Projekt:	Stavební úpravy Terminálu 3	
Objednatel:	Letiště Praha a.s.	
Předmět:	Pokyn k provedení změny (PPZ)	039

Projekt:	Stavební úpravy Terminálu 3	
Objednatel:	Letiště Praha a.s.	
Předmět:	Pokyn k provedení změny (PPZ)	040

Projekt:	Stavební úpravy Terminálu 3	
Objednatel:	Letiště Praha a.s.	
Předmět:	Pokyn k provedení změny (PPZ)	041

Projekt:	Stavební úpravy Terminálu 3	
Objednatel:	Letiště Praha a.s.	
Předmět:	Pokyn k provedení změny (PPZ)	042

**BOURÁKÍ LAVADA PRO VĚT 3.NP**

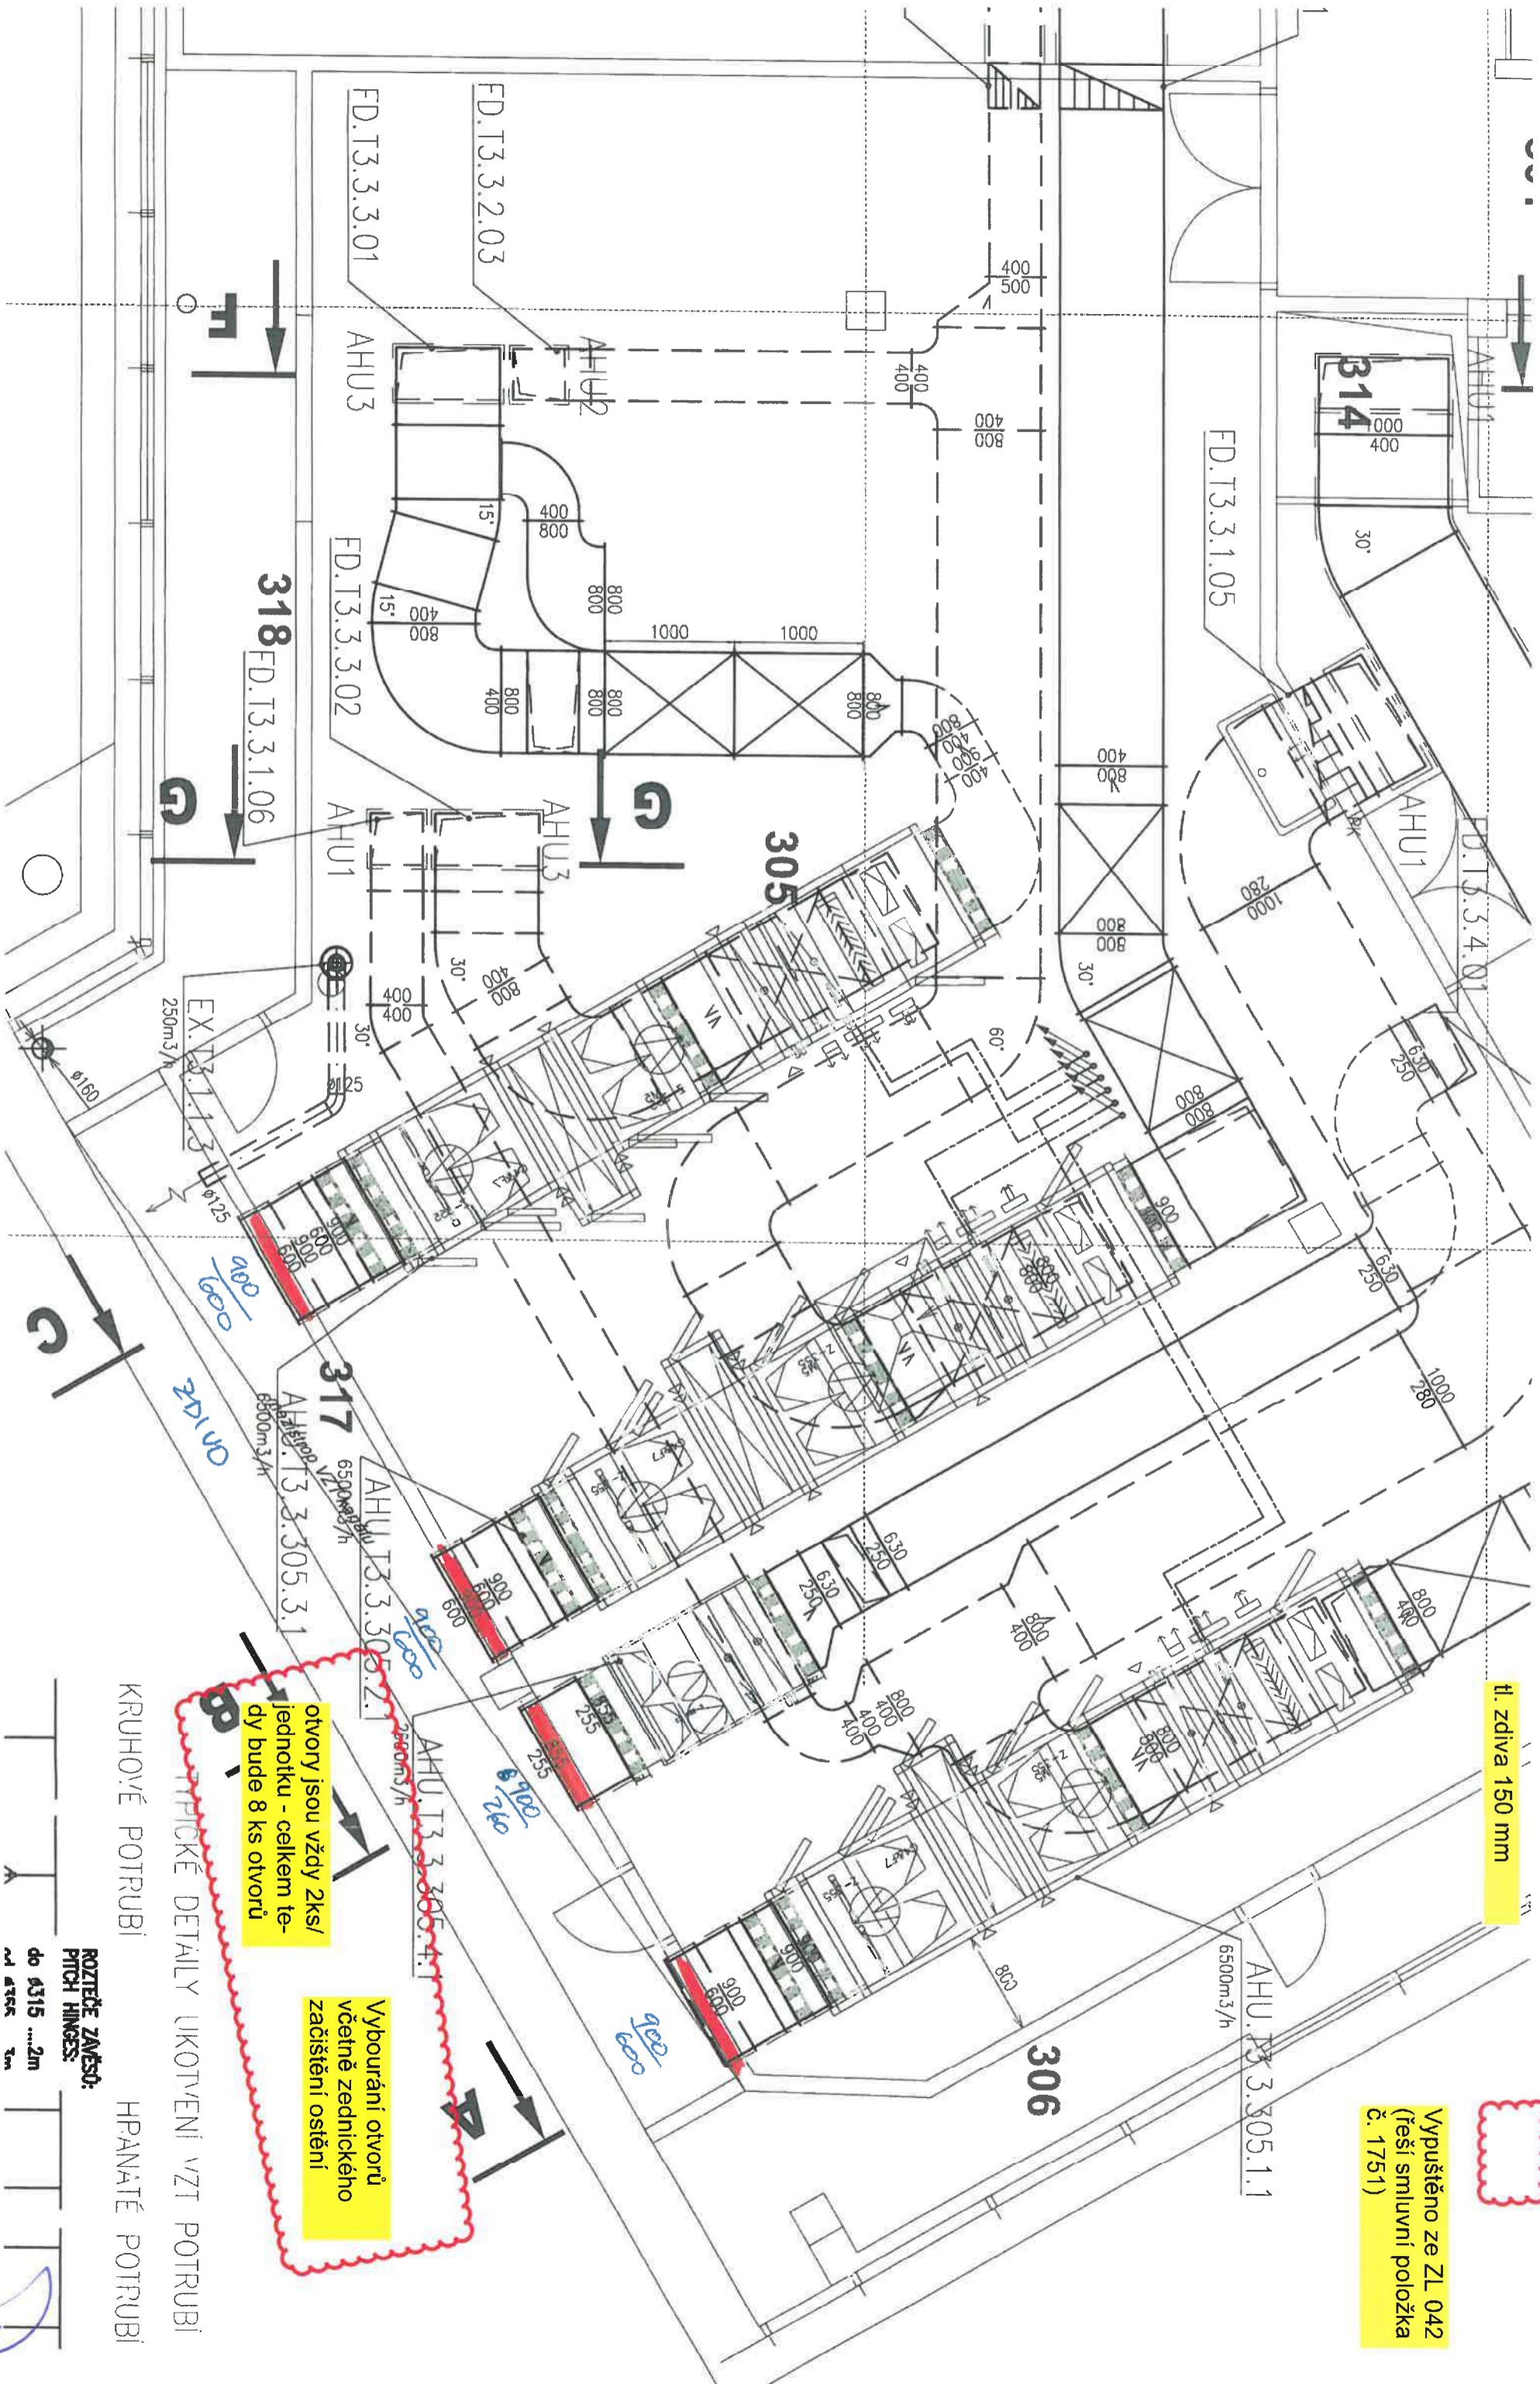
tl. zdiva 150 mm  
bourané otvory pro  
nové potrubí budou  
následně dozděny k  
potrubí

Vypuštěno ze ZL 042  
(řeší smluvní položka  
č. 1751)

vybourání otvoru  
1500x3400 včetně  
zazdění, omítky a vý-  
malby

vybourání otvoru  
1500x3400 včetně  
zazdění, omítky a vý-  
malby

otvory jsou vždy 2ks/ jednotku - celkem tedy bude 8 ks otvorů

Vybourání otvorů včetně zednického zajištění ostění
